FSRU Lubmin

Stellungnahme des NABU M-V zur Errichtung und Betrieb einer schwimmenden Anlage zur Speicherung und Regasifizierung von verflüssigtem Erdgas (FSRU-Anlage)

Abbildung 1 Eisenten-Vorkommen Winter Markones et al. 2015

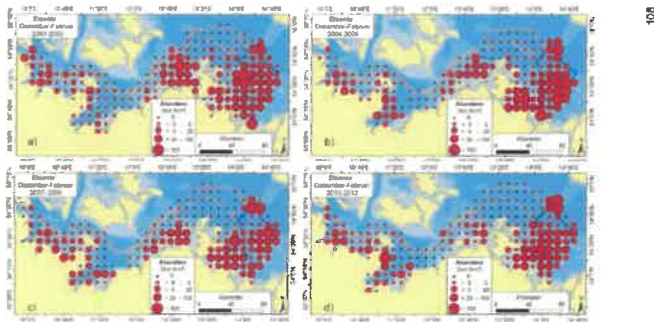
Das Gebiet von der Pommerschen Bucht bis zum Hafen Lubmin ist im Winter und Frühjahr ein sehr wichtiges Rasthabitat - neben Seetaucher, Trauer- und Bergente - für die gefährdete Eisente ([Markones et al. 2015](#), s. Abb. 1 und 2). Eisentenansammlungen sind sehr störungsempfindlich. Die Fluchtdistanz dieser geschützten Meereseente beträgt 600m ([Bellebaum et al. 2006](#)). Bei schnell/laut fahrenden Wasserfahrzeugen ist eine noch größere Fluchtdistanz zu verzeichnen. Die Frühjahrsrastbestände der Eisente umfassen im betrachteten Gebiet regelmäßig mehr als 100.000 Individuen und stellen einen erheblichen Teil der westsibirisch –nordeuropäischen Flyway-Population dar (Delany und Scott 2002, 2006). Neben den Winterbeständen in der Pommerschen Bucht handelt es sich im Greifswalder Bodden um die wichtigsten Vorkommen der Art in Deutschland. Ein durchfahrendes Schiff verursacht demnach eine Störwirkung auf einer Gesamtbreite von mind. 1,2 km. Somit wird über das ganze Jahr hinweg eine massive Störwirkung durch den stark zunehmenden Schiffsverkehr der Shuttleschiffe und Schlepper erzeugt, die in der Prüfung nicht berücksichtigt wurde und drin-

gend ergänzt werden muss. Für die aus unserer Sicht erhebliche Beeinträchtigung des Schutzgutes müssen adäquate Ausgleichsmaßnahmen erbracht werden.

Abbildung 3 Höckerschwan-Vorkommen Sommer, Sellin 2013

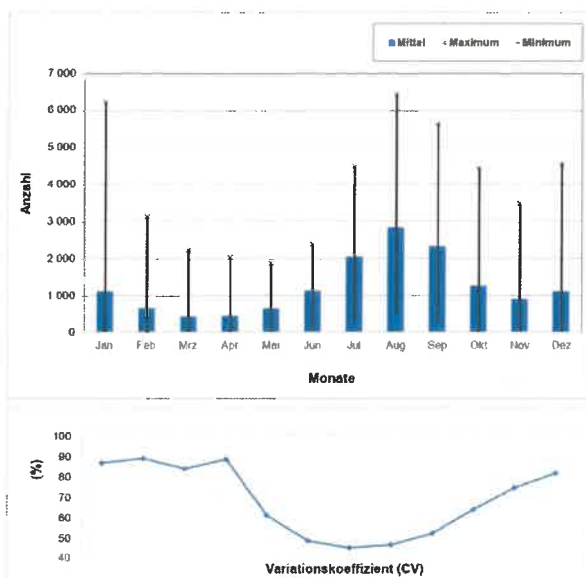
Direkt angrenzend an den Hafen Lubmin liegt das [Naturschutzgebiet \(NSG\) „Peenemünder Haken, Struck und Ruden“](#). Mit maximalen Tagesbeständen von ca. 6.500 Höcker-, 1.000 Sing- und 2.500 Zwergschwänen ist das NSG ein wichtiges Rastgebiet in den Sommermonaten. Bei einem regelmäßigen Mauserbestand von 4.000-5.500 Höckerschwanen stellt es den wichtigsten Mauserplatz an der südlichen Ostseeküste dar (Sellin 2013, Abb. 3). Für die nach 2000 einsetzende, mehr oder weniger stetige Abnahme der Jahressummen der drei Schwänenarten dürften vor allem Beeinträchtigungen im NSG ursächlich sein. In diesem Zeitraum erfolgten umfangreiche wasserbauliche Arbeiten (Hafenbau, Strandaufspülung, Fahrrinnenbaggerung, Verlegung der Gaspipeline Nord Stream), die zu langanhaltenden großflächigen Wassereintrübungen (Sellin 2004) und infolge geringerer Lichtdurchlässigkeit zur Reduzierung der Produktivität der submersen Vegetation führten.

Durch den permanenten Shuttleverkehr zum Hafen Lubmin und den Einsatz von Schleppern in der Fahrrinne vor der Hafeneinfahrt ist mit massiver langanhaltender großflächigen Wassereintrübungen zu rechnen. Durch die vorherrschende Strömungsrichtung wird das NSG direkt beeinträchtigt. Wie oben beschrieben wird sich dies massiv auf die Produktivität der submersen Vegetation im NSG und dem Greifswalder Bodden auswirken und z. B. die gefährdeten Seegraswiesen beeinträchtigen. Verstärkt wird dies durch Erwärmung aufgrund der permanenten Einleitung des warmen Kühlwassers, dass das Algenwachstum in dem hoch eutrophen Flachgewässer fördert. Das Zusammenwirken dieser Faktoren und der damit einhergehende Rückgang der benthischen Makrophyten wird die Laichhabitats für viele Fischarten, wie z.B. den Hering, zerstören und sich negativ auf den Bestand der Schwäne auswirken. Diese Auswirkungen werden sich nicht nur auf das Gebiet des NSG beschränken, sondern den ganzen Greifswalder Bodden betreffen. Hinzu kommen die Schall-Störungen durch den zunehmenden Schiffsverkehr vor dem Hafen. Bei der vorherrschenden Windrichtung, wird zudem der Schall der Schlepper und Tanker direkt in das NSG geweht.

Auch diese Beeinträchtigungen wurden in der Prüfung nicht berücksichtigt und stehen deutlich im Widerspruch zum Fazit der Verträglichkeitsuntersuchung, dass das Vorhaben nicht zur erheblichen Beeinträchtigung von für Schutzzweck und Erhaltungsziele maßgeblichen Bestandteile des Schutzgebietes geeignet ist.

Abbildung 4 Screenshot Lage FSU

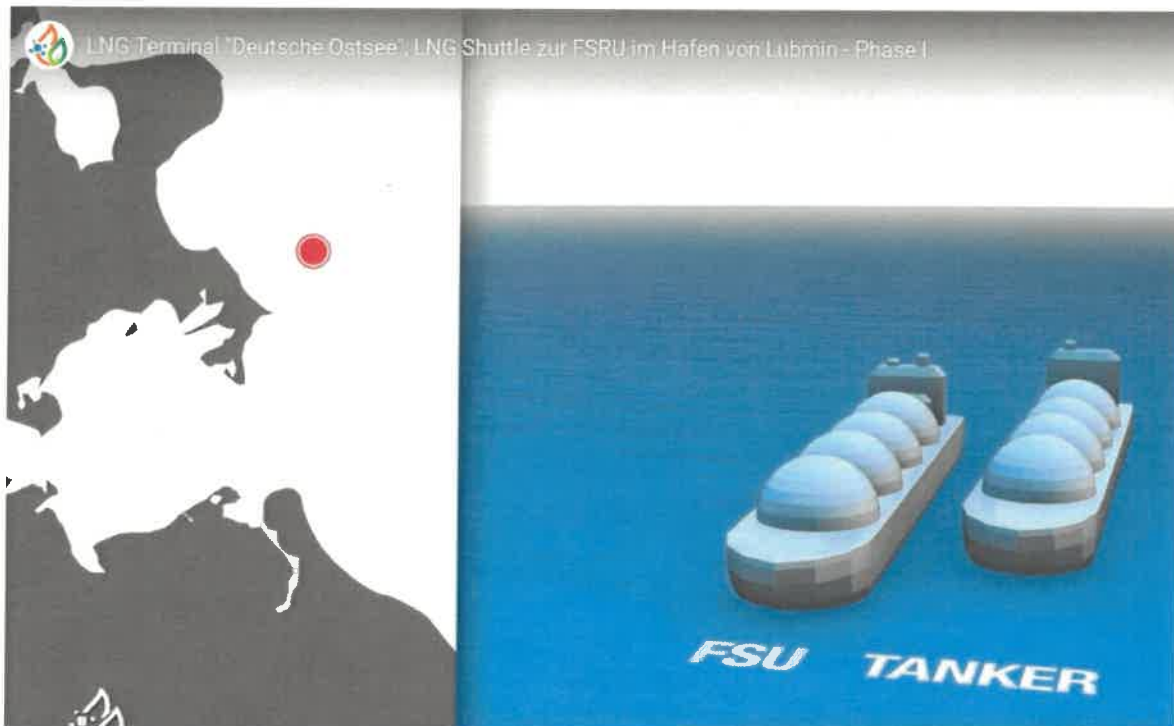
Der zunehmende Verkehr durch die Shuttles vom und zum FSU, das wie die Deutsche ReGas kommuniziert, im Vogelschutzgebiet "Westliche Pommersche Bucht" stationiert sein soll (siehe Kanal Deutsche Regas bei Youtube https://www.youtube.com/watch?v=Eghm_71m4Kg S. Abb. 4), könnte negative Auswirkungen auf bedrohte Seevogelarten haben. Eine Studie aus dem Jahr 2011 hat die Effekte des Schiffsverkehrs auf verschiedene Seevogelarten untersucht und kommt zu dem Ergebnis, dass Seetaucher und Haubentaucher eine klare Vermeidung von Gebieten mit hoher Schiffsverkehrsintensität zeigen (Schwemmer et al. 2011²). Sowohl der Prachtttaucher als auch der Sterntaucher werden in Anhang I (Vogelschutzrichtlinie) gelistet. Kumulative Auswirkungen wie Schiffslärm (Unterwasser und an der Oberfläche), Lichtverschmutzung und Verdrängung aus dem Lebensraum müssen zukünftig stärker untersucht werden. Fest steht jedoch bereits jetzt: Bedrohte Vogelarten müssen sich in dem jeweiligen Schutzgebiet erholen können.

Abbildung 5 Lage Schutzgebiete im und um Vorhaben LNG Lubmin, BfN Kartenportal 2022

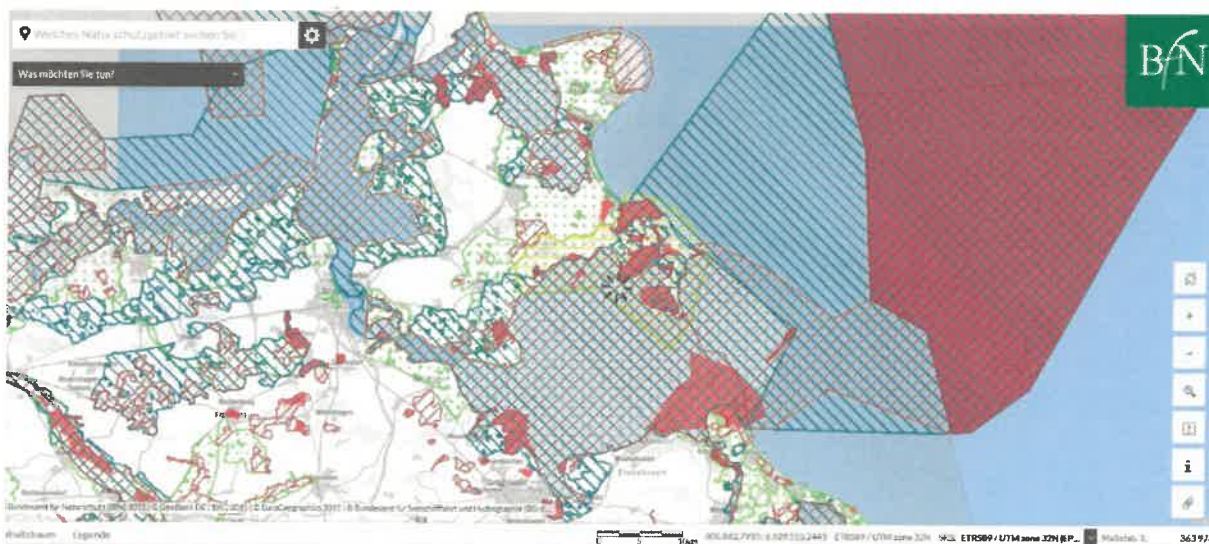
Der anvisierte kontinuierliche Shuttle-Verkehr stellt eine zusätzliche Quelle für Stress bedrohter Arten dar, weswegen die Stationierung des FSU im Vogelschutzgebiet (s. Abb. 5) abzulehnen ist. Lärmarme Teilgebiete innerhalb der Schutzgebietskulisse müssen unbedingt vor zusätzlichem Lärmeintrag geschützt werden.
